改善箇所説明図

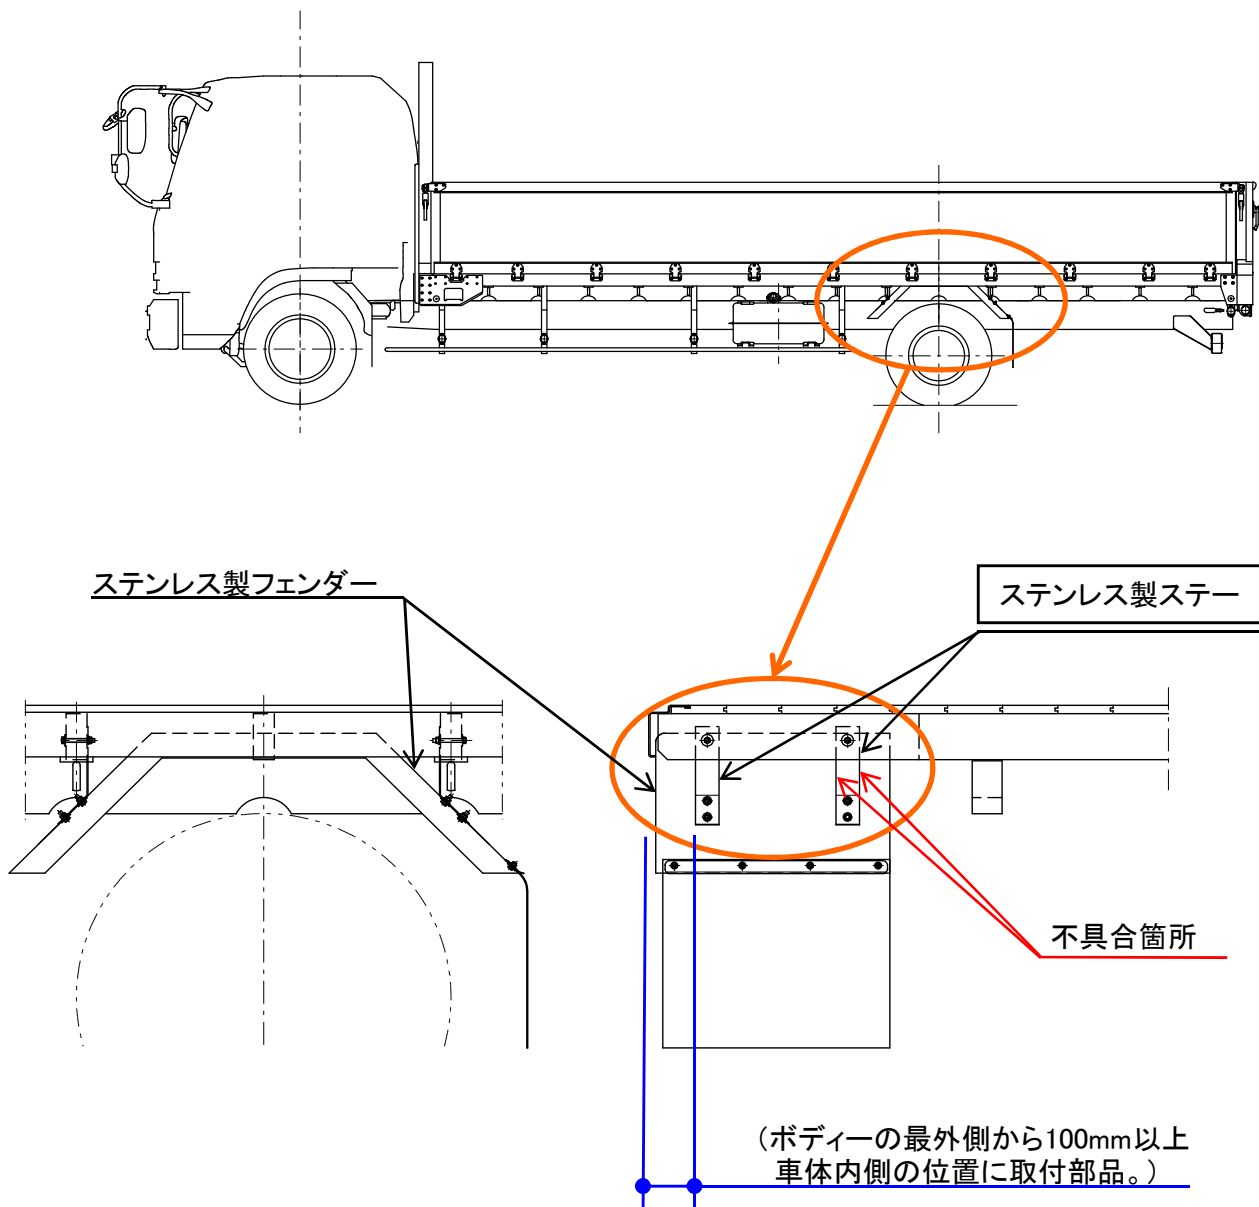
平ボディトラックのステンレス製リヤフェンダー取付ステーにおいて、当該ステーの製作にかかる機械管理が不適切のため、当該ステーにバリが生じているものがある。そのため、車両整備時にそのバリに触れると負傷するおそれがある。

全車両、当該ステーを対策品に交換する。
